工作联系函汇总

函件标题	万州经开区高峰园天然气发电项目临时便道工程预算审核的相关问题的函
主送单位

受贵单位委托，我司正进行万州经开区高峰园天然气发电项目临时便道工程预算审核工作，根据现有施工图发现以下问题，请予协调解决：

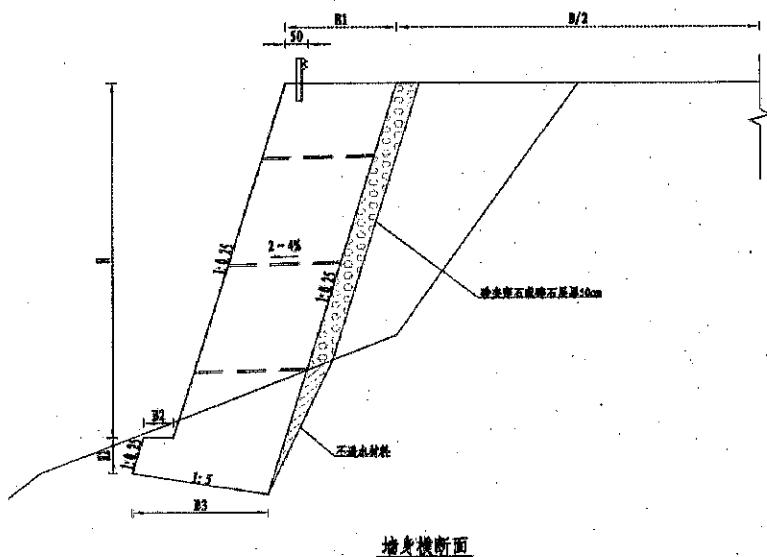
8、请明确上图墙背回填的材质砂加卵石或碎石，具体采用哪种材质；如采用砂加卵石，请明确砂和卵石各自所占比例。

9、请明确上图中不透水材料采用哪种材质。

回复：以碎石计价。

回复：粘土。
